**INFORMATION  
IMPORTANTE  
PRODUIT**

Maurepas, le 14 avril 2006

**Objet :** Cas de fissuration des composants en Noryl installés sur les générateurs d'hémodialyse Baxter SYSTEME 1000, TINA et AURORA<sup>1</sup>.

**Figure 1**

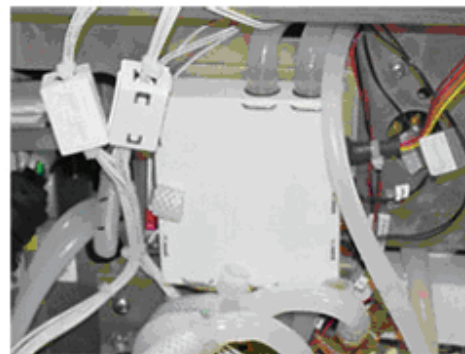
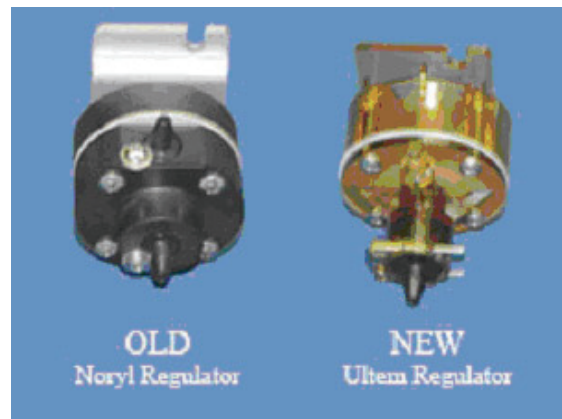
En effet, Baxter a eu connaissance de plusieurs cas de fissuration, dues à des contraintes mécaniques et/ou thermiques sur les dispositifs d'ancienne génération en « Noryl ». Il s'agit des composants suivants :

- Modules de surveillance du dialysat avec perçage pour fixation par vis
- Régulateurs de la pression du circuit d'ultrafiltration

Dans le cas où des alarmes répétées de conductivité et/ou de débits apparaîtraient en cours de séance, il faut envisager la possibilité de survenue d'une fissuration de l'un de ces deux composants. Cette fissuration peut être à l'origine d'une dérive d'ultrafiltration et d'un prélèvement excessif de fluide chez le patient.

Dans le cadre de l'amélioration continue de la fiabilité de nos générateurs et afin d'éliminer le risque d'apparition de ce type de fissures, Baxter a développé de nouveaux kits : Modules de surveillance de dialysat avec fixation sans vis et régulateurs de la pression du circuit d'ultrafiltration en « Ultem » (voir Figures 1 et 3).
